NVE godkjenner Arvas justeringer av detaljplan for 132 kV Bardufoss-Finnfjordbotn

1 Vedtak om godkjenning

Norges vassdrags- og energidirektorat (NVE) viser til detaljplanen for 132 kV Bardufoss-Finnfjordbotn i Målselv, Sørreisa og Senja kommuner, Troms fylke, datert 8. februar 2024¹ og NVEs godkjenningsvedtak datert 5. september 2024². Vi viser videre til følgende søknad og orienteringer fra dere:

Figur 1. Fra venstre: lunneplass L3 ved terrengtrasé 24a, lunneplass L2 ved traktorvei 25b og lunneplass L1 (vist med rødt polygon) ved terrengtrasé 30b. Kilde: Arva, e-poster av august-september 2026.

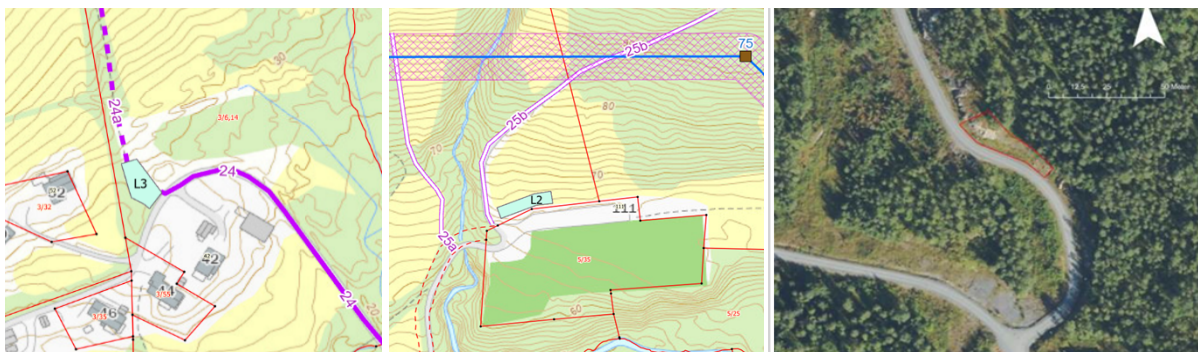
Dere søker om å etablere flere midlertidige lunneplasser langs ledningstraseen (figur 1). Bakgrunnen er behovet for å mellomlagre og omlaste tømmer som kjøres ut med skogsmaskiner, slik at traktorveier og terrengtraséer ikke blir skadet. Tiltaket skal bidra til at virke kan tas ut og brukes til bioproduksjon, framfor å bli liggende i ledningstraséen. Søknaden omfatter lunneplasser på 100–200 m² ved terrengtrasé 24a og 30b og traktorvei 25b. Plassene skal brukes høsten 2026, og krever ikke opparbeiding. Lunneplassene, som alle ligger i Sørreisa kommune, vil bli lagt inn i prosjektets digitale detaljplankart.

Lunneplassen ved terrengtrase 30b ligger i et område regulert til bolig, og dere har lagt ved dokumentasjon som viser at Sørreisa kommune har godkjent den midlertidige bruken. Plasseringen er justert noe og ligger langs kommunal vei og ikke terrengtrasé, slik at dere unngår å hogge bjørkeskog. Lunneplassen ved terrengtrasé 24a ligger på et åpent område som allerede er delvis opparbeidet med grus. Lunneplassen ved traktorvei 25b ligger på innmark (slåttemark), og maskiner/tømmerbil vil stå på gruset areal. Dere opplyser at det er inngått avtale med grunneiere også for disse plassene.

Dere viser til kartlegging av områdene med tanke på naturverdier og fremmedarter, og at det er en forutsetning for bruk av plassene at de ikke vil berøre viktige miljø- og naturverdier eller medføre fare for spredning av fremmedarter. Multiconsult har gjennomført undersøkelser som viser at lunneplassene ved traktorvei 25b og terrengtrasé 30b ikke kommer i konflikt med viktige miljø- eller naturverdier, og det ble ikke registrert fremmede arter. Ved lunneplassen ved terrengtrasé 24a vil man heller ikke berøre viktige naturverdier, men fremmedarten tunbalderbrå ble registrert på grusarealet. Arten er vurdert å ha potensielt høy risiko for spredning, men har ingen kjent økologisk effekt. Den lever hovedsakelig i områder med sterkt endra fastmark og sprer seg lite til mindre påvirkede naturtyper. Det er derfor vurdert at det ikke er nødvendig å gjennomføre tiltak mot spredning. Dere skriver at vurderingene er kvalitetssikret av Norconsult.

Lunneplassene fremstår som mindre justeringer som er avklart med berørte grunneiere. NVE legger til grunn at arbeidene skal gjennomføres i tråd med prinsipper for terrengtilpassing og istandsetting som tidligere er godkjent av NVE.

Flere av lunneplassene ligger innenfor aktsomhetsområder for kvikkleire, flom og flom- og jordskred. NVE minner om at det er konsesjonærens ansvar å ta høyde for den reelle flom- og skredfaren, og at anlegget ikke øker faren for tredjepart. Dette gjelder også midlertidig arealbruk slik som lunneplasser. Vi legger til grunn at arealene ikke vil kreve opparbeiding av Arva, og at det kun benyttes til lagring.
